DĖL ATSAKYMŲ Į PIRKIME NR. 7738618 GAUTUS KLAUSIMUS IR PASIŪLYMŲ PATEIKIMO TERMINO PRATĖSIMO

Širvintų rajono savivaldybės administracija (toliau – Perkančioji organizacija) vykdo supaprastintą Kitos paskirties inžinerinio statinio - aikštelės, adresu Plento g. 56, Širvintų m., statybos darbų pirkimą (pirkimo Nr. 7738618) (toliau – Pirkimas).

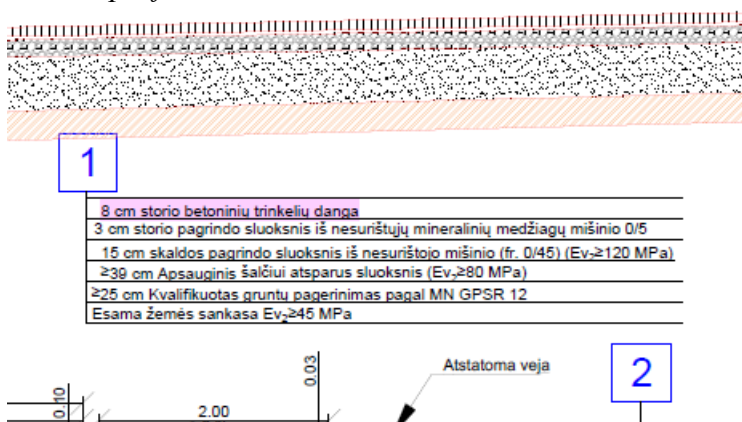
Tačiau projekto LVN dalyje nėra nei valymo įrenginių, nei aprašytos tvoros. Susisiekimui dalyje pateikta visiškai kita tvoros techninė specifikacija. ***Prašome patvirtinti, kad šiuo pirkimu nėra perkami nei valymo įrenginiai, nei tvora jiems aptverti? Jei perkami, prašome patikslinti/detalizuoti šiuos darbus.***

Valymo įrenginiai ir jų teritorijai aptverti skirtos tvoros šiam projektui neperkamos.

Nužymėjimo, dangų ir eismo organizavimo planas

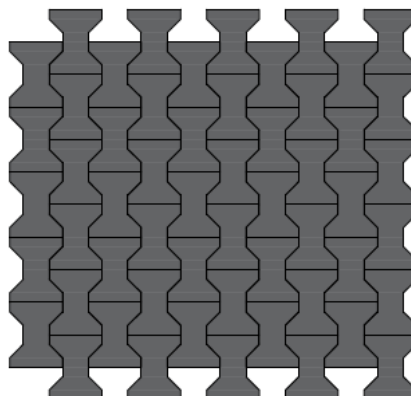
Prašome paaiškinti neatitikimą. Kokio storio turi būti vertinamos trinkelės h-8cm ar h-10cm? Ar teisingai suprantame, kad trinkelės – pilkos spalvos „Kaulo“ formos?

Numatomos 8 cm storio kaulo formos betoninės trinkelės. “10_Kiekiu_ziniarastis” pataisytas.

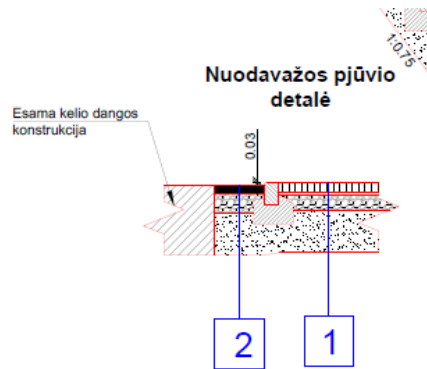
Pagal projekto darbų kiekių žiniaraštį „Smulkių akmenų dangos įrengimas aikštelės poilsiavietėse – 107m²“.. Faile “10_Kiekiu_ziniarastis” susisiekimo dalyje “Grandinio įrengimas iš skaldytų arba lauko akmenų (sluoksniu storis 14.00 cm) – 107m²”. Techninėje specifikacijoje, skersiniuose dangų profiliuose šios dangos nėra. **Prašome patikslinti dangos skersinį pjūvį, taip pat, kokios frakcijos ir medžiagiškumo akmenis reikia vertinti?**

Smulkių akmenų dangą numatoma įrengti naudojant granito skaldą, frakcija 16/32.

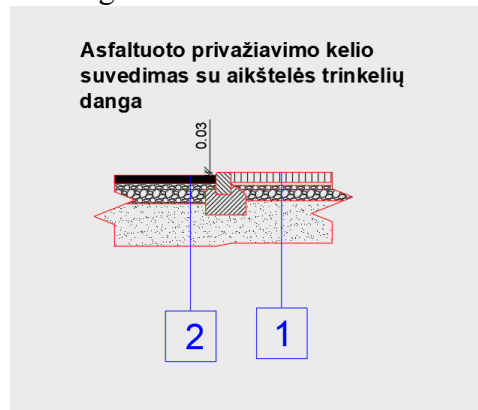
Dangų skersiniuose pjūviuose randame detalę:

Tačiau nerandame, kurioje vietoje šis pjūvis yra padarytas ir kur įvertinti šie darbai. Prašome patikslinti.

Asfaltuoto privažiavimo kelio dangos suvedimas su aikštės trinkelėmis danga detalė patikslinta.
